**Forum mondial de l'harmonisation
des Règlements concernant les véhicules**

Groupe de travail de la sécurité passive

**Règlement n° 80 (Résistance des sièges
et de leurs ancrages (autobus))****Proposition de série 04 d'amendements au Règlement n° 80
(Résistance des sièges et de leurs ancrages (autobus))****Communication de l'expert de l'Allemagne***

1. Exemple de la marque d'homologation d'un siège

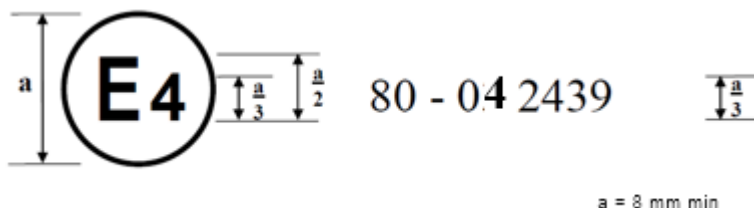
Annexe 3, modifier comme suit :

La marque d'homologation ci-dessus, apposée sur un siège, indique que ce type de siège a été homologué aux Pays-Bas (E4) sous le numéro 042439 en ce qui concerne la résistance des sièges, l'essai effectué étant celui prévu au paragraphe 2 de l'annexe 4 du Règlement. Le numéro d'homologation indique que l'homologation a été accordée conformément aux prescriptions du Règlement n° 80 tel que modifié par la série 034 d'amendements.

La marque d'homologation ci-dessus, apposée sur un véhicule, indique que ce type de véhicule a été homologué aux Pays-Bas (E4) sous le numéro 042439 en ce qui concerne la résistance des ancrages sur le véhicule. Le numéro d'homologation indique que l'homologation a été accordée conformément aux prescriptions du Règlement n° 80 tel que modifié par la série 034 d'amendements. ».
